宁波协诚集团样品展厅 · 阶段 1 底图（第 2 版）

2026-11-10 · 只改标注，不动几何 · 外轮廓 / 门 / 卫生间已由你核对认可

宁波协诚集团样品展厅 · 真实场地底图 / SITE BASE MAP

阶段 1 第 2 版 · 2026-11-10 · 绿色=建筑固有条件，蓝=窗，灰=奥创原设计（仅参考），橙=待现场复核

③ 单独看底图（1:1 米制，含图例与尺寸）

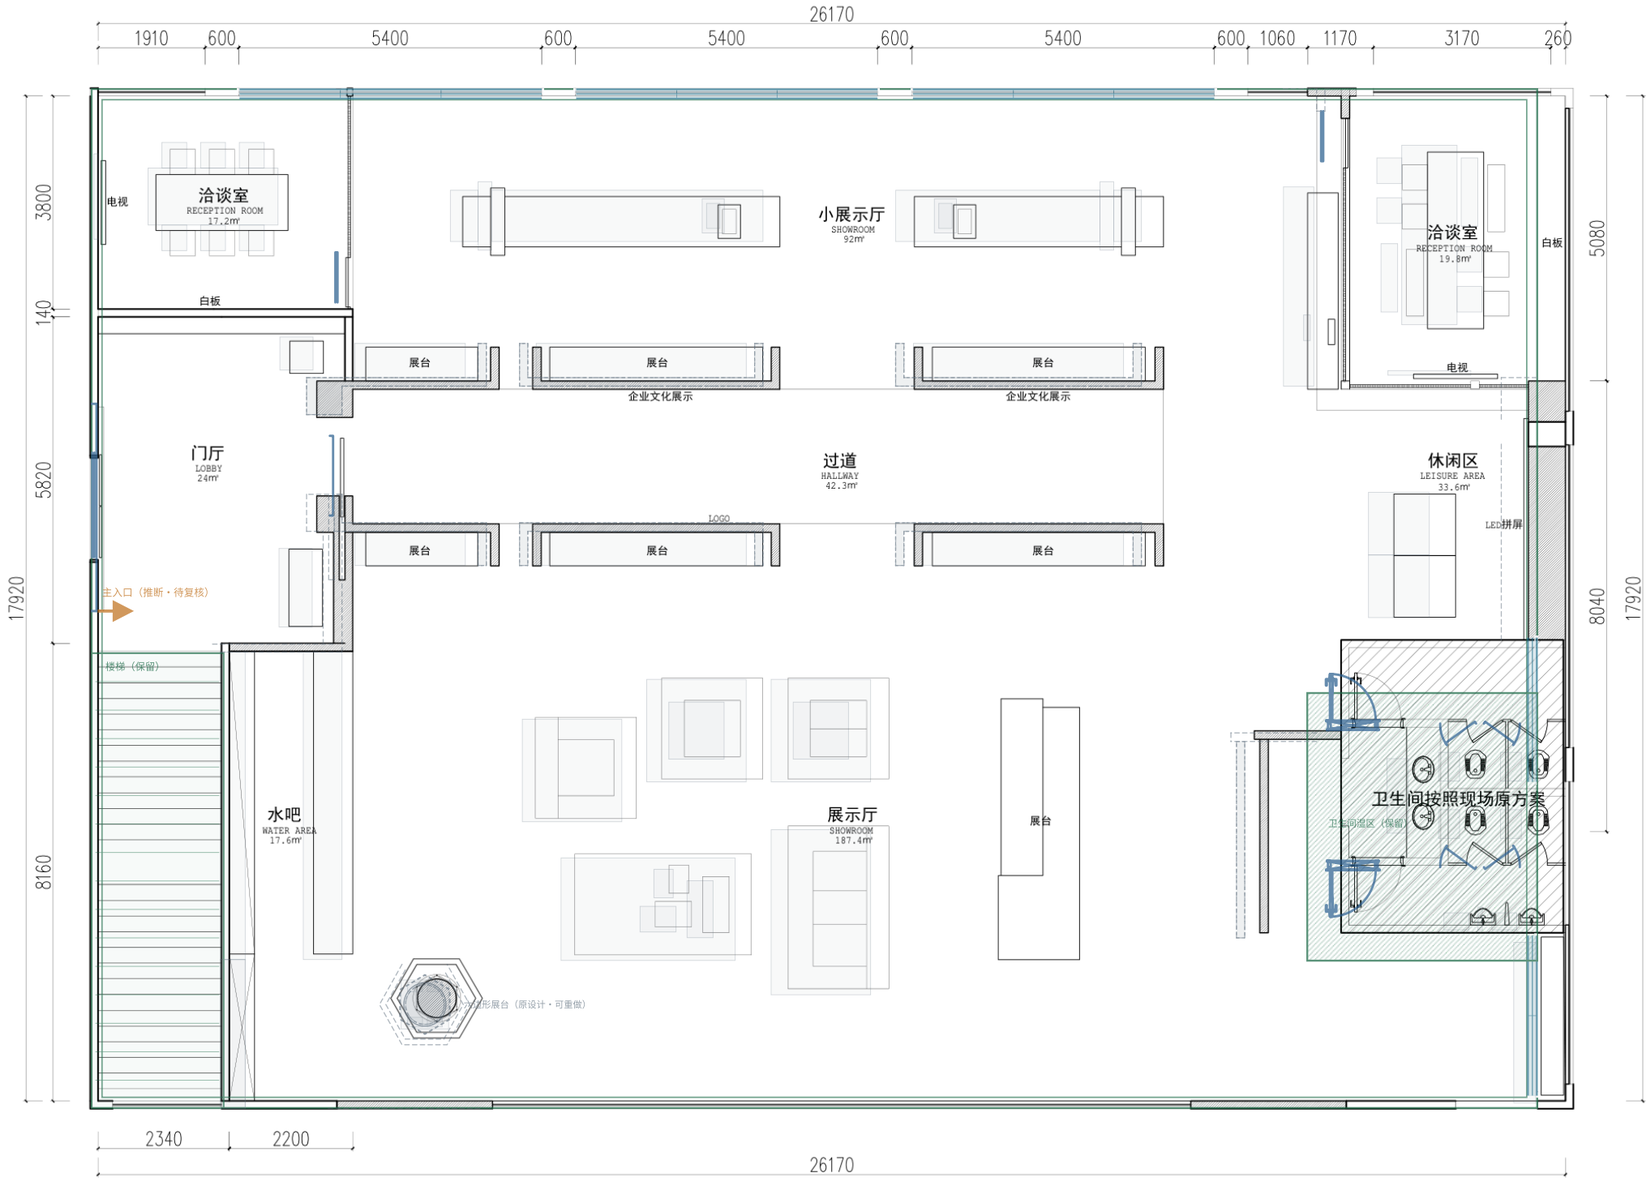
要素	状态	说明	来源
展厅外轮廓 / 外墙	**解析确认**	26.17 × 17.92 m，与图纸尺寸链 26170 / 17920 一致；外墙按 200 mm 双线绘制	target_region.bounds + 定位图层锚点
窗（北墙）	**原图读取•待现场复核**	3 段 5400 窗带，4 处 600 窗间垛；端部实墙 1910 / 3170	A3 平面图北墙尺寸链 1910-600-5400-600-5400-600-5400-600-1060-1170-3170-260
窗（东墙）	**原图读取•待现场复核**	2 段三线窗符号：距南墙 0.23–3.04 m、5.74–8.27 m	A3 平面图东墙三线（墙-玻璃-墙）画法
楼梯	**解析确认**	西南角 2.4 × 8.0 m，16 级踏步示意	A3 平面图 + DXF 几何
卫生间湿区	**解析确认**	东南角 4.17 × 4.7 m，斜线填充范围	A3 平面图斜线填充区域
门	**解析确认（洞口配对待复核）**	18 个门候选	cad-plan-candidates.json architecture.opening.door
柱	**未发现**	原「8 个疑似柱」是同一六边形展台内的 1 个圆环 + 4 个 20 mm 圆心标记，不是结构柱	CIRCLE 候选复核：x 5610–6470 / y 1400–2260 全部落在同一展台范围内

要素	状态	说明	来源
主入口位置	**待现场复核**	推断在西门厅，宽度与门洞高度未核实	A3 平面图门厅 + 左侧外墙门候选
窗台高 / 窗洞高	**待现场复核**	平面图无法读出竖向尺寸，立面图未提供	—
卫生间内部隔断	**待现场复核**	仅确认湿区范围，洁具与隔断位置未提取	A3 平面图斜线区
133 项拓扑复核	**待现场复核**	本轮不清理，保持标记，不影响方案设计	cad-topology-review.json

- 窗的平面位置按原图尺寸链与线型读取，窗台高/洞口高无法从平面图得出，必须现场复核
- PDF 为 A3 排版图、DXF 为模型空间；叠加层按外轮廓像素矩形近似配准，可在入口页微调，不作为测量依据
- 图纸注明「具体尺寸以现场实际情况为准」；未经现场实测，所有尺寸待复核

② 叠加核对：底图压在原始平面图上

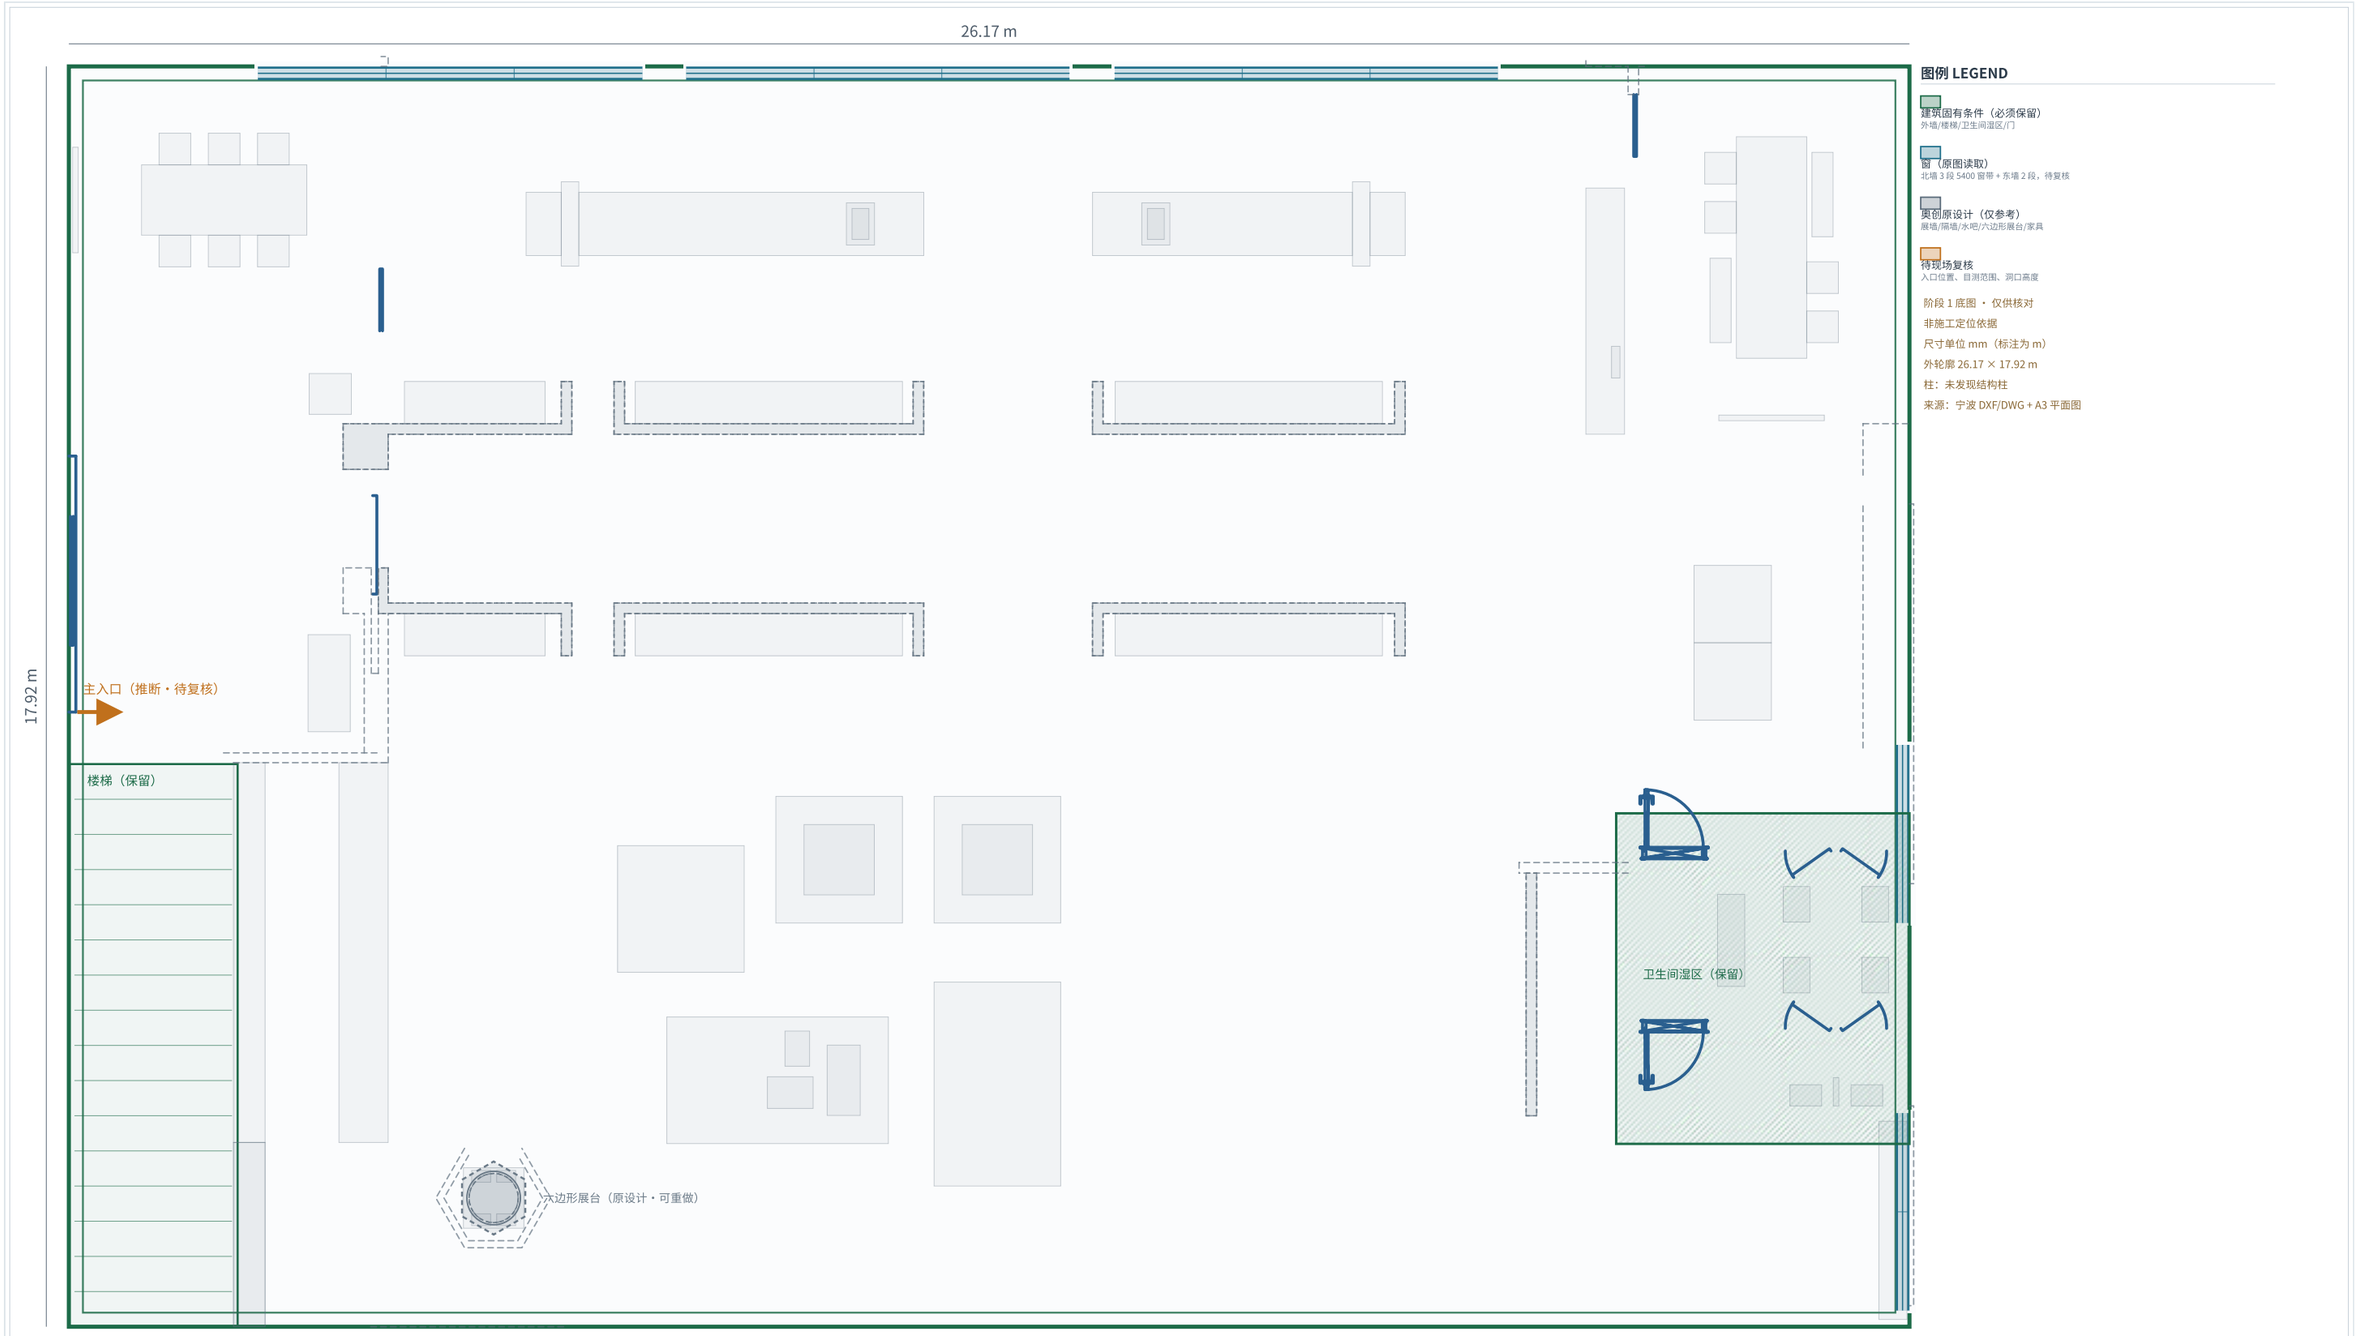
> **这一版按你的三条意见改了：** ① 要素分成三组——建筑固有条件（必须保留）、奥创原设计（仅参考，可重做）、待现场复核； ② 补上北墙 3 段 5400 窗带与东墙 2 段窗； ③ 原「8 个疑似柱」核实为同一六边形展台内的圆环 + 圆心标记，**未发现结构柱。**

叠加层按原始图外轮廓像素矩形近似配准，可用滑块微调。只用于核对轮廓与元素位置，不作为测量依据。
